# **Análisis sobre el Proyecto Cerrejón de Desviación del Arroyo Bruno para seguir con el plan de extracción de carbón.**

**Universidad de La Guajira**  
Km 5 Vía a Maicao, La Guajira.

Figura 1. Esquema general del nuevo cauce del arroyo Bruno: en azul el trazado natural actual; en rojo el planteado en el proyecto Cerrejón.

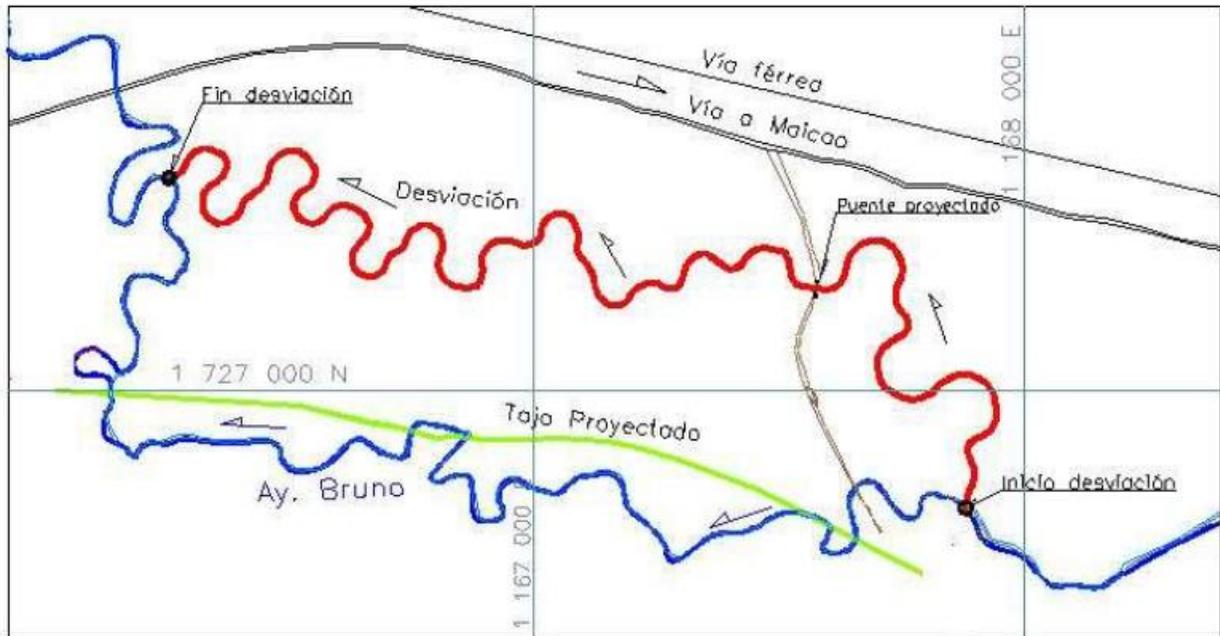
Cabe notar que a diferencia del análogo proyecto de desviado del río Ranchería presentado en el 2011, el enfoque adoptado en este actual es aparentemente mucho mejor porque declara de adoptar la filosofía de “imitar lo máximo posible las características de la sección transversal natural brindando la misma capacidad hidráulica que tiene el cauce natural del arroyo Bruno”. Más adelante mostramos como este planteamiento en realidad se respeta sólo aparentemente.

Figura 5. Trazado en planta del arroyo Bruno y evidencias de cauces cercanos abandonados.

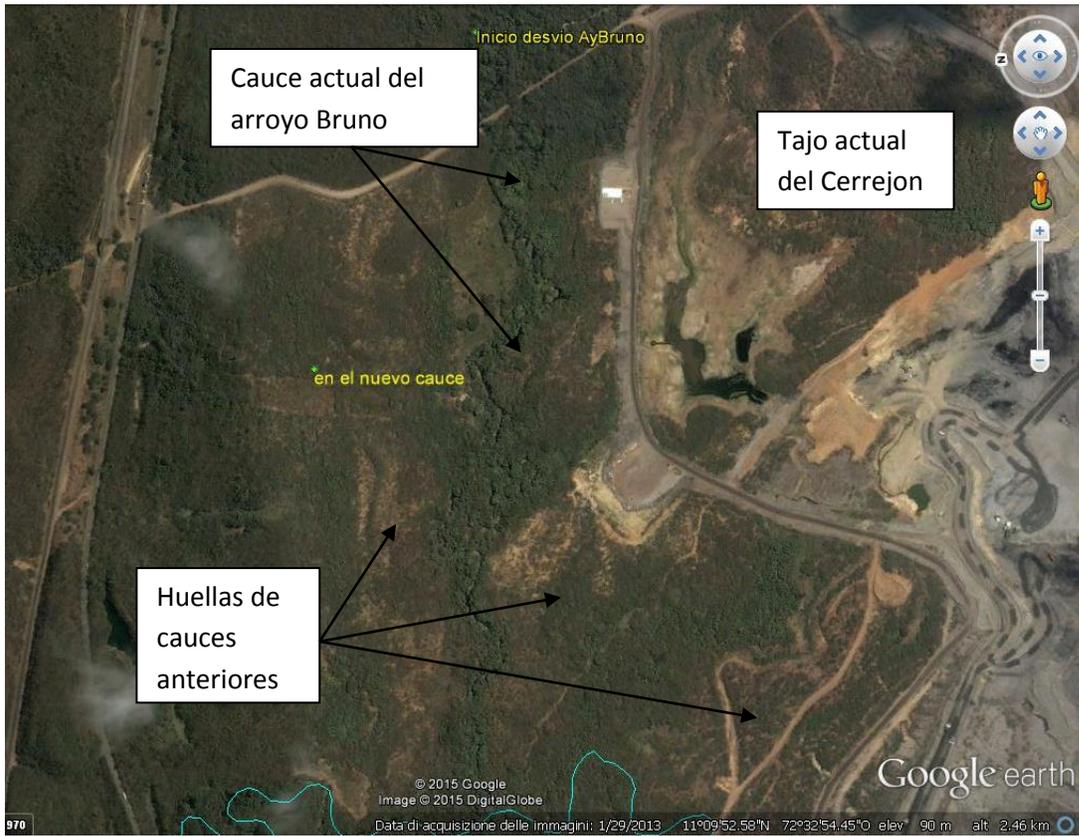
Estas consideraciones son confirmadas por el trazado planimétrico del tramo de llanura que presenta meandros irregulares y es fuertemente inestable, hasta de carácter avulsivo (figura 5). Esto significa que los meandros se mueven evolucionando (aunque relativamente lentamente debido a los sedimentos finos parcialmente cohesivos del substrato y a la presencia de vegetación de ribera que incrementa su resistencia a la erosión y derrumbes) y sobre todo que el cauce puede súbitamente, en un solo evento de crecida intensa, cambiar de rumbo radicalmente, abandonando un tramo y creando otro (a menudo re-cogiendo un paleo-cauce o *madre vieja*).

La vegetación arbórea es un factor determinante en este proceso: socavado a la base, un árbol ribereño de tamaño significativo se cae obstruyendo el viejo cauce con su tronco y detritos vegetales (*woody debris*) tal como se muestra en la figura 6, dejando abierto un punto de discontinuidad que fomenta el nacimiento de un nuevo tramo de cauce. También la heterogeneidad del substrato, caracterizado por la presencia de bancos de conglomerados claramente más rígidos (pero frágiles) que el substrato limoso-arenoso de la matriz, facilita la formación de
